CIRCULAR SIN CONSULTA N° 12

LICITACIÓN PÚBLICA ADIF N° 09/2019

OBRA: RECUPERACIÓN Y MEJORAMIENTO DEL FERROCARRIL GRAL. BELGRANO - INTERVENCIÓN DE OBRAS DE ARTE EN RAMAL C8 ENTRE LAS CIUDADES ROSARIO DE LA FRONTERA Y LAS CEJAS- PROVINCIA DE SALTA Y TUCUMAN – ETAPA I”

Fotografias Prog. km 881,410

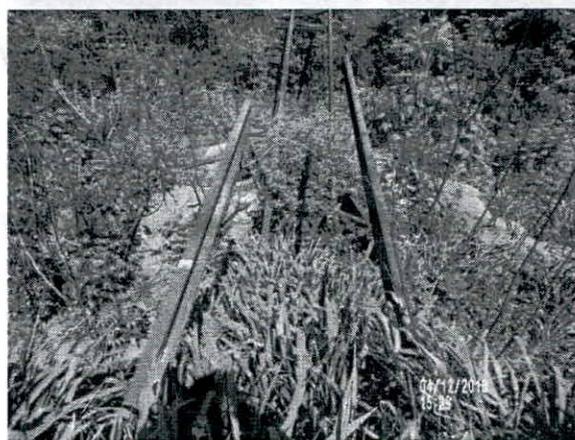
Se reemplaza el contenido del 3.B.1.3. **Puente ferroviario progresiva km 881,410** por el siguiente:

El puente progresiva km 881,410 se encuentra situado en el Ramal C8 del ferrocarril Gral. Belgrano, en un sector de la traza socavado producto de la acción de agentes climáticos y fenómenos hidrológicos que deben estudiarse para establecer la solución técnica apropiada.

En consecuencia, la Contratista deberá realizar el Proyecto Ejecutivo integral del sector ubicado entre las progresivas Km 881,150 a Prog. Km 881,500 del Ramal C8 del Ferrocarril Gral. Belgrano en la provincia de Salta. Dentro del sector descrito, se ha observado el terraplén ferroviario socavado y dos obras de arte colapsadas (fuera de servicio).

Dentro del sector, se deberá estudiar en particular dos lugares donde se encuentran las obras de arte existentes. Las mismas se implantan en las Prog. km 881,410 (en coordenadas de google earth: Latitud 25°51'2.57"S, Longitud 64°52'29.81"O) y Prog. km 881,252 (en coordenadas de google earth: Latitud 25°51'4.18"S, Longitud 64°52'25.07"O") del Ramal C8 del ferrocarril Gral. Belgrano en cercanías de la localidad de Los Baños. En las siguientes ilustraciones se muestra la ubicación y fotografías de la obra de arte:

A los fines de cotización, en el km 881,410 se prevee la ejecución de un puente de 28 metros. La superestructura se resolverá mediante dos (2) tramos de vigas de sección "u" de hormigón postesado de 14 metros de luz cada una, resultando un puente con una luz total de 28 m. Cada tramo apoyará en sus extremos mediante apoyos elastoméricos armados sobre los dinteles de las pilas o estribos.

La infraestructura del puente se materializará mediante estribos y pilas de hormigón armado, los cuales se fundarán con seis (6) pilotes de 1m de diámetro como mínimo en los estribos y cuatro (4) para las pilas, excavados y hormigonados in situ, asentados en mantos de suelos resistente y a una profundidad tal que permita transferir las cargas actuantes. En el proceso de excavado de los pilotes, se prevé el hincado de una camisa metálica que facilite la tarea e impida el desmoronamiento del suelo.

Con el fin de aportar rigidez al sistema, los pilotes se unirán superiormente mediante un cabezal de hormigón armado colado in situ. El nivel de ejecución del cabezal se adoptará de manera de facilitar su construcción previendo las cotas habituales que se espera tener en el río durante el desarrollo de las obras. Por encima de dicho cabezal se generan dos (2) columnas de sección circular de 1.50m de diámetro mínimo que rematarán en un dintel superior de la pila.

En los estribos y con el fin de proteger el terraplén ferroviario, se ejecutará una pantalla frontal (vinculada a los pilotes columnas mediante anclajes químicos o pelos de armadura) y sus respectivos muros de ala. Los muros de ala estarán apoyados en un cabezal y fundados mediante tres (3) pilotes como mínimo en cada ala, y tendrán contrafuertes para darles rigidez ante el empuje del suelo.

En los terraplenes contiguos a cada estribo de la obra de arte, se ejecutará una zona de transición de rigidez, a fin de reducir el riesgo de asientos diferenciales. Esto se consigue ejecutando las capas de terraplén al aproximarse a la estructura, en longitud decreciente a medida que sube el terraplén (formando "cuña").

Se realizará la demolición de la estructura del puente existente, limpieza y perfilado del cauce con el fin de obtener un talud de 1 (v): 3(h). Se realizarán obras de protección hidráulica para la protección de la obra de arte y todo el sector con mantas de hormigón flexibles ancladas debidamente.

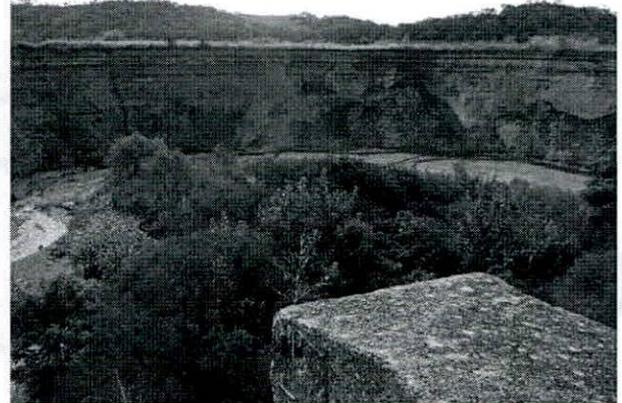
Se modifica la tipología estructural de la infraestructura del anteproyecto planteado para el nuevo puente sobre el río Salado. En consecuencia se reemplaza el contenido del **3.B.2.1. Puente ferroviario sobre río Salado, progresiva km 890,450** por el siguiente:

El puente ferroviario se encontraba ubicado en la provincia de Salta, en la progresiva Km 890,450 del ramal C8 del ferrocarril Gral. Belgrano, en la cercanía de la ciudad de Rosario de la Frontera. Actualmente el puente se encuentra colapsado y fuera de servicio.

En las siguientes ilustraciones se muestra la ubicación y fotografías de la obra de arte, en coordenadas de google earth: Latitud: 25°47'56.51"S Longitud: 64°55'42.80"O.

La superestructura se resolverá mediante seis (6) tramos de vigas de sección "u" de hormigón postesado de 20 metros de luz cada una, resultando un puente con una luz total de 120 m. Cada tramo apoyará en sus extremos mediante apoyos elastoméricos armados sobre los dinteles de las pilas o estribos.

La infraestructura del puente se materializará mediante estribos y pilas de hormigón armado, los cuales se fundarán con seis (6) pilotes de 1m de diámetro como mínimo, excavados y hormigonados in situ, asentados en mantos de suelos resistente y a una profundidad tal que permita transferir las cargas actuantes. En el proceso de excavado de los pilotes, se prevé el hincado de una camisa metálica que facilite la tarea e impida el desmoronamiento del suelo.

Con el fin de aportar rigidez al sistema, los pilotes se unirán superiormente mediante un cabezal de hormigón armado colado in situ. El nivel de ejecución del cabezal se adoptará de manera de facilitar su construcción previendo las cotas habituales que se espera tener en el río durante el desarrollo de las obras.

Por encima de dicho cabezal, en las pilas se ejecutará una columna hueca de sección rectangular con las siguientes dimensiones mínimas: longitudinalmente 2,50m, transversalmente 3,00m y espesor 0,30m que coronarán en un dintel superior.

En los estribos, por encima del cabezal se ejecutarán como mínimo tres (3) contrafuertes de 2,00m x 0,40m de dimensiones mínimas que se alzarán hasta el dintel y con el fin de proteger el terraplén ferroviario, se ejecutará una pantalla frontal (vinculada a los

contrafuertes mediante anclajes químicos o pelos de armadura) y sus respectivos muros de vuelta.

Por delante de los estribos se reconstituirá con el suelo seleccionado el terraplén natural con pendiente máxima 1 (v): 2(h). Al pie del talud se realizará la defensa y protección hidráulica.

Esquema:

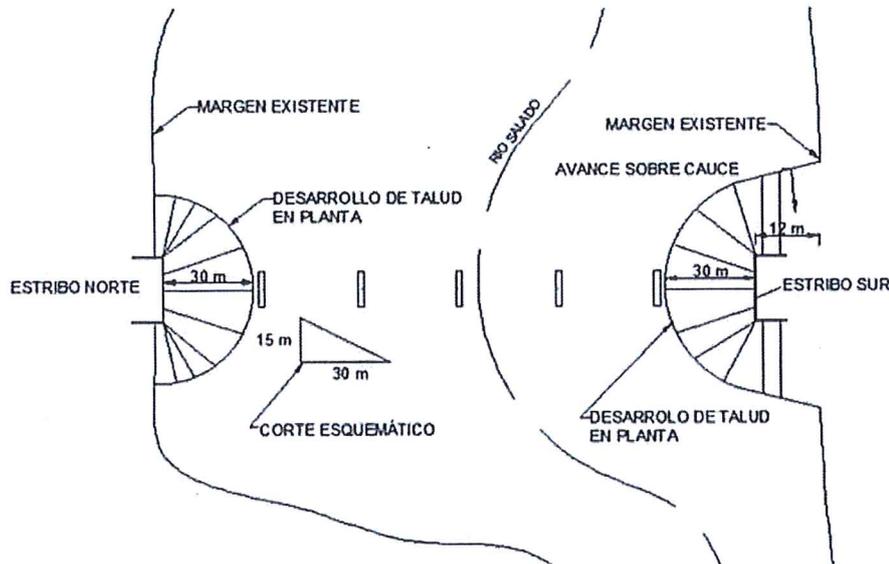
Se incorpora el ítem **6.3 Movimiento de suelo para estabilización de taludes** a la Planilla de Cotización, Renglón 2.

4.A.6.3. Movimiento de suelo para estabilización de taludes

Para estabilizar los laterales desmoronados del río y contener los fututos estribos, se desarrollará un talud con suelo compactado hacia el sector del cauce. Este talud tendrá una pendiente de 1:2 (vertical: horizontal) y podrá usarse suelo de la zona o de cantera, siempre y cuando tengas las características adecuada para el fin, y se deberán utilizar los equipos idóneos para la distribución y compactación mínima de 95% de su Próctor Estándar. En aquellos lugares de difícil acceso donde no se pueda utilizar rodillo compactador, la compactación se realizará en capas con pisón de mano o mecánico, o por cualquier otro medio propuesto por la Contratista y aprobado por la Inspección de Obra hasta lograr las densidades adecuadas.
